WYJAŚNIENIA TERŚCI OPZ – ZO/11/2022

Dotyczy: postępowania o udzielenie zamówienia publicznego, prowadzonego w trybie zapytania ofertowego, pn. „Dostawa wózka ewakuacyjnego dla Centrum Kultury ZAMEK w Poznaniu”.

- I. Pierwsze schody – klatka schodowa A – znajdują się w części historycznej, są to schody o konstrukcji wachlarzowej, łączące parter z I i II piętrzem.

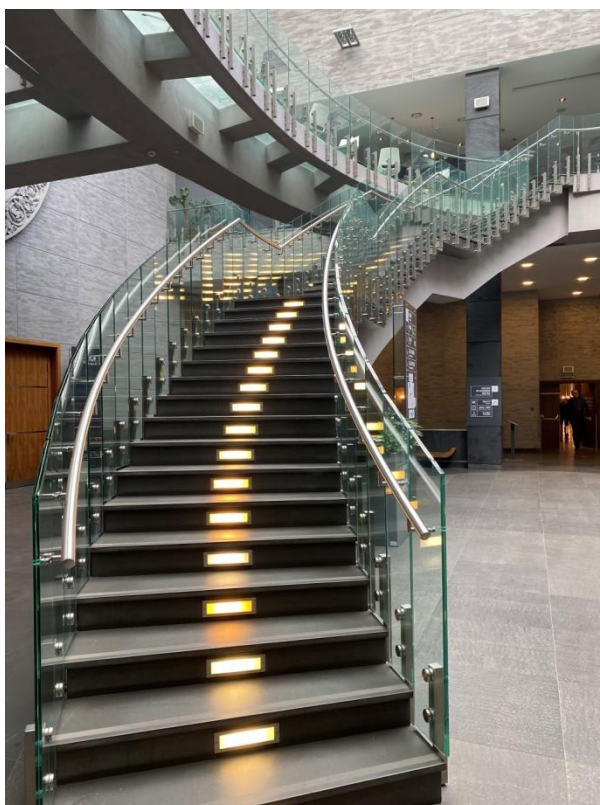
Proszę o wytłumaczenie oraz załączenie zdjęcia klatki schodowej z krętymi stopniami jak również zdjęć produktu który według Państwa ma przeznaczenie do transportu ewakuacyjnego na klatkach wachlarzowych oraz krętych. Gdyż z naszych informacji na rynku Polskim i nie tylko taki produkt nie występuje.

Granitowe stopnie w najszerszym miejscu mają 40 cm, a w najwęższym 30 cm.
